Title - Sujet Containerized Hydraulic Boom Reels	
Solicitation No. - N° de l'invitation W0100-18J057/A	Amendment No. - N° modif. 003
Client Reference No. - N° de référence du client W0100-18-J057	Date 2018-01-22
GETS Reference No. - N° de référence de SEAG PW-\$HAL-320-10298	
File No. - N° de dossier HAL-7-79131 (320)	CCC No./N° CCC - FMS No./N° VME
Solicitation Closes - L'invitation prend fin at - à 02:00 PM on - le 2018-02-07	Time Zone Fuseau horaire Atlantic Standard Time AST
F.O.B. - F.A.B. Plant-Usine: <input type="checkbox"/> Destination: <input checked="" type="checkbox"/> Other-Autre: <input type="checkbox"/>	
Address Enquiries to: - Adresser toutes questions à: Browne, January	Buyer Id - Id de l'acheteur hal320
Telephone No. - N° de téléphone (902) 401-8687 ()	FAX No. - N° de FAX (902) 496-5016
Destination - of Goods, Services, and Construction: Destination - des biens, services et construction:

Modification 003

La modification 003 est publiée pour les éléments suivants : date de clôture des soumissions et à répondre aux questions.

Photo 1

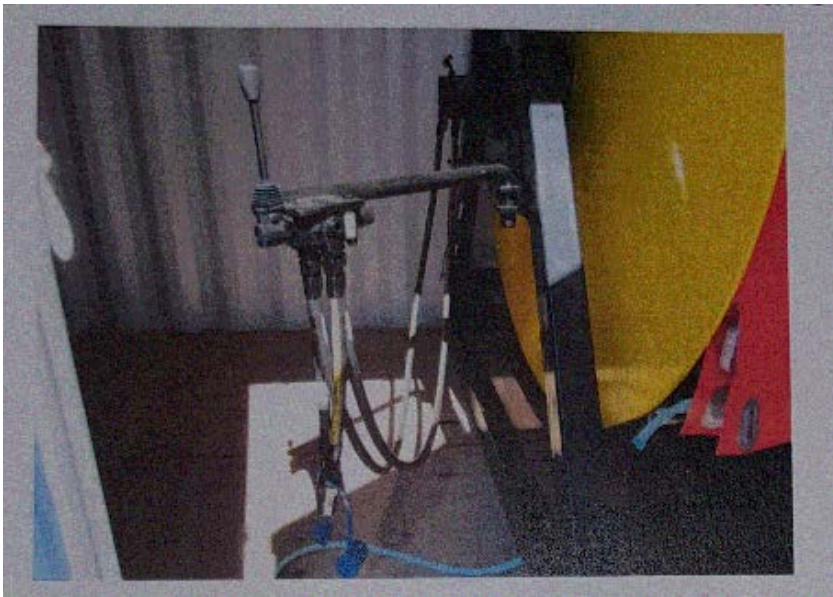
Q2) il est à noter que le « boom robinet de commande du dévidoir » doit avoir deux commutateurs distants de contrôler le taux hydraulique variable de la bobine de déploiement de la flèche et le rétablissement. Une distance doit être joint par un minimum de 5 mètres de corde, qui doit avoir de contrôle de vitesse de dévidoir de la flèche, inverse pour la bobine de la flèche et d'arrêt d'urgence. Il n'y a aucune description de la deuxième éloignée. Est-ce que cela signifie qu'un ensemble de contrôle est une région éloignée sur un cordon de 5 mètres et l'autre est en fait sur un panneau de contrôle des aéronefs sur le bloc d'alimentation? Ou avez-vous besoin de deux contrôles à distance?

A2) 2 boom robinet de commande du dévidoir : A) joint à bobine. La flèche enrouleur doit être muni de +/- 620 mm de long bras avec la vanne de régulation que pivoter afin que l'opérateur peut choisir leur poste au sein de l'aire de répartition de la balançoire (voir photo 1). B) le système de commande à distance connecté au bloc d'alimentation à distance fonctionner avec 5 mètres de câble de connexion (voir photo 2)
